Objet : Réponse à l'Avis de la Mission régionale d'autorité environnementale du dossier  
N° MRAe 2022APNA1 sur la commune de Saint-Hilaire-la-Treille (87)

**PROJET DE CENTRALE PHOTOVOLTAÏQUE AU SOL à Saint-Hilaire-  
la-Treille (87) Lieu-dit « Bord »**

**EVALUATION ENVIRONNEMENTALE AU TITRE DE L'ARTICLE  
L-122-1 DU CODE DE L'ENVIRONNEMENT**

**Mémoire en réponse à l'avis de la MRAe  
en date du 06/01/2022**

Carte : Vue du tracé du raccordement prévisionnel (2.55km) et des enjeux naturels identifiés (Aucun zonage réglementaires de type ZNIEFF et/ou Natura 2000 identifié sur la zone de raccordement)

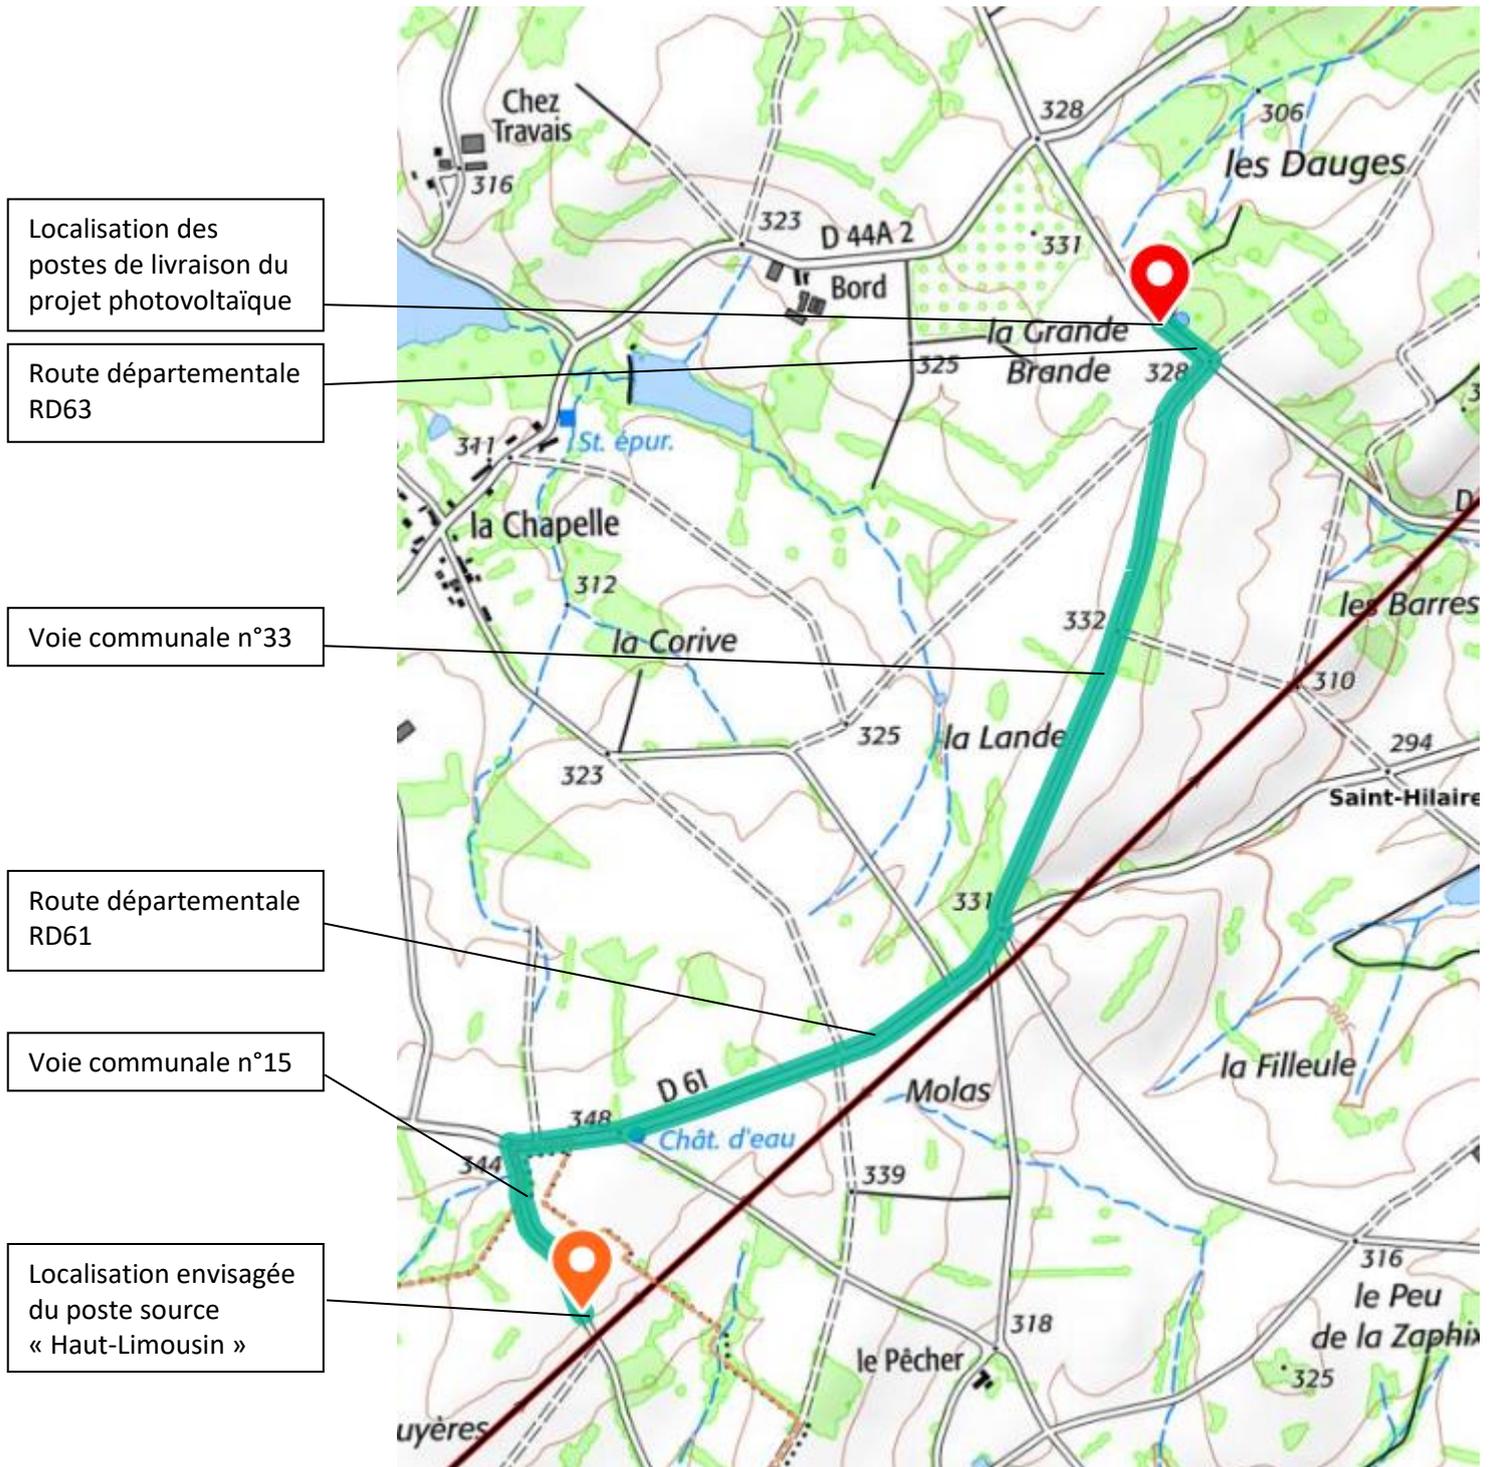
*La MRAE signale que, dès l'évaluation environnementale du présent parc photovoltaïque, les hypothèses de tracés de raccordement et leurs incidences doivent être étudiées et que le dossier doit être complété sur ce point.*

Le tracé envisagé pour le poste est le suivant :

D'un point de vue général des impacts sur les milieux naturels liés aux travaux de raccordement, il est possible de considérer que ceux-ci seront limités. En effet, les câbles électriques seront enfouis en accotement de voirie existante. Les travaux sont effectués à l'aide d'une trancheuse (photos ci-dessous) ou d'un soc. La tranchée est effectuée à environ 70 cm du bord de la route et sur une largeur d'environ 20 cm, pour une profondeur comprise entre 75 et 80 cm.

**A noter que le tracé prévisionnel du raccordement n'intercepte aucun zonage écologique réglementaire de type ZNIEFF ou Natura 2000 (ou autre)**

- Depuis l'habitation « Chez Travais » : le plus proche poste est situé à environ 290mètres des habitations

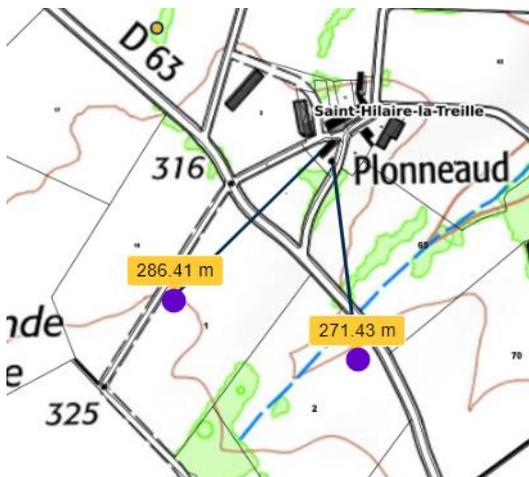
Le dossier apporte peu d'éléments sur la prise en compte des nuisances sonores susceptibles d'être occasionnées par les locaux techniques (transformateurs, poste de livraison) en phase d'exploitation. **La MRAe recommande que soit précisée la prise en compte des nuisances sonores en phase de fonctionnement pour les habitations riveraines, et que des mesures de vérification du respect des niveaux réglementaires de bruit au droit des lieux habités les plus proches soient prévues.**

- 3 postes de livraisons : ces trois postes sont situés les uns à côté des autres (zone Est du projet) et sont situés à 580 mètres de l'habitation la plus proche.

- 12 postes de conversion : ces postes sont situés à l'intérieur des centrales et non en bordure de parc. Compte tenu d'un nombre plus importants de postes de livraison, il est important de calculer la distance par rapport à chaque habitation :
  - Depuis l'habitation « Bord » : le plus proche poste est situé à environ 100mètres des habitations, les suivantes à minima à 180 mètres

Carte : Sites potentiellement utilisables pour du photovoltaïque au sein de la communauté de communes.

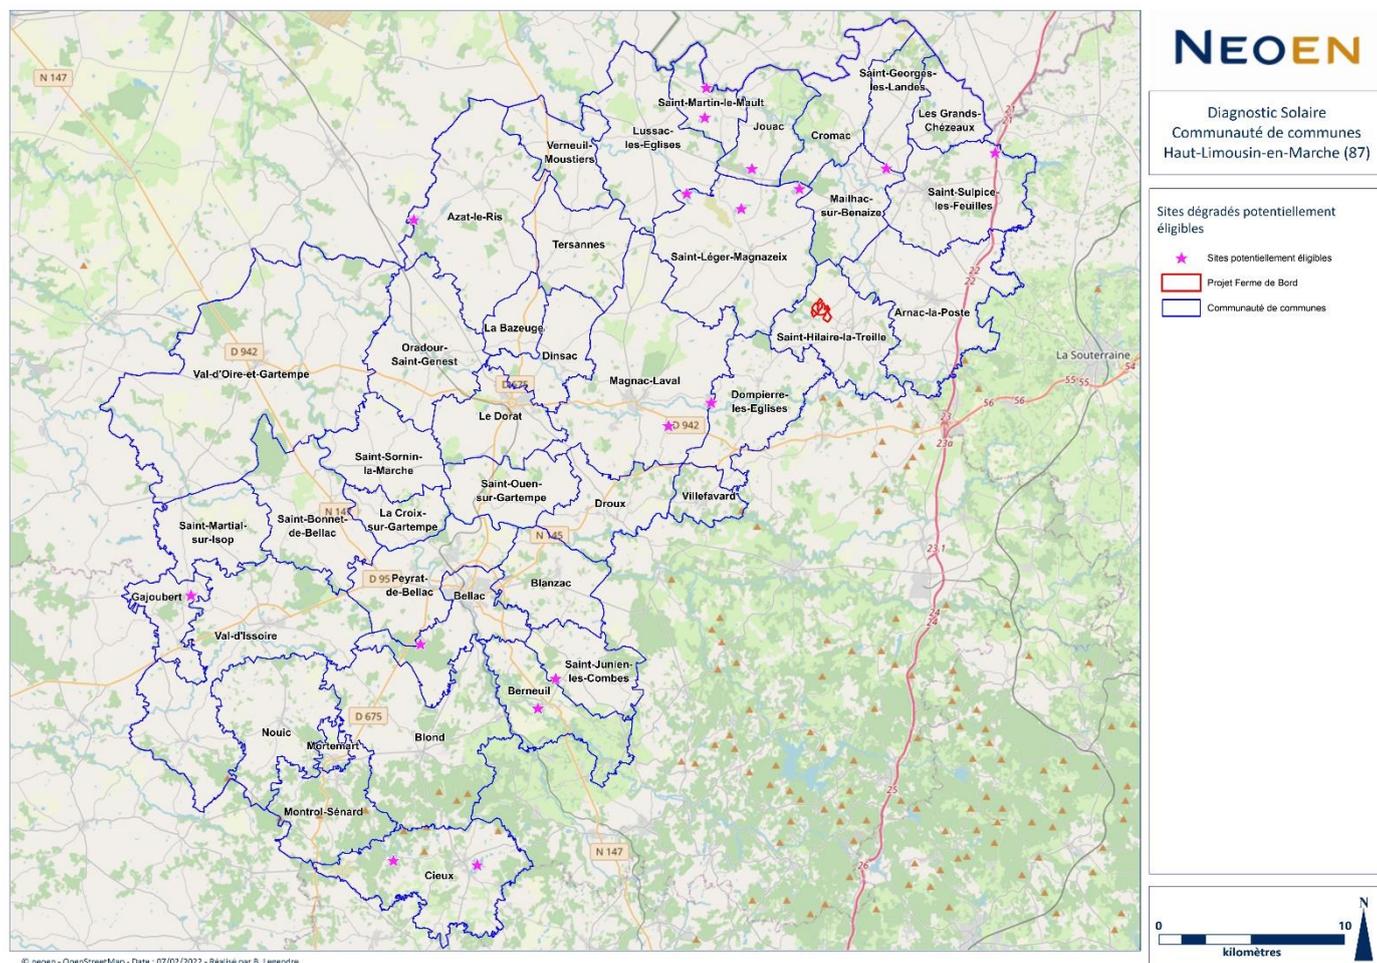
Par ailleurs, le dossier précise, qu'à l'échelle du département, seule une dizaine de parkings serait susceptible d'accueillir des projets d'ombrières photovoltaïques d'une taille significative représentant un potentiel d'environ 20 MWh au maximum ce qui ne permettrait pas au territoire de contribuer aux objectifs régionaux en matière de développement de l'énergie photovoltaïque à hauteur de son poids géographique. **Cette information n'est cependant pas étayée d'une démonstration.** En effet, le dossier ne précise pas la base de donnée exploitée pour annoncer ce potentiel de surfaces artificialisées qui semble bien bas par rapport à l'observatoire public du foncier urbanisé.

**Neoen propose de reprendre et d'agrandir cette analyse à l'échelle de la communauté de communes du Haut Limousin en Marche afin de proposer une analyse complète à l'échelle de ce territoire.**

La carte de l'ensemble des projets dits « dégradés », potentiellement éligibles à l'appel d'offres CRE, et dont le site pourrait être compatible avec une activité photovoltaïque, est présentée ci-dessous :
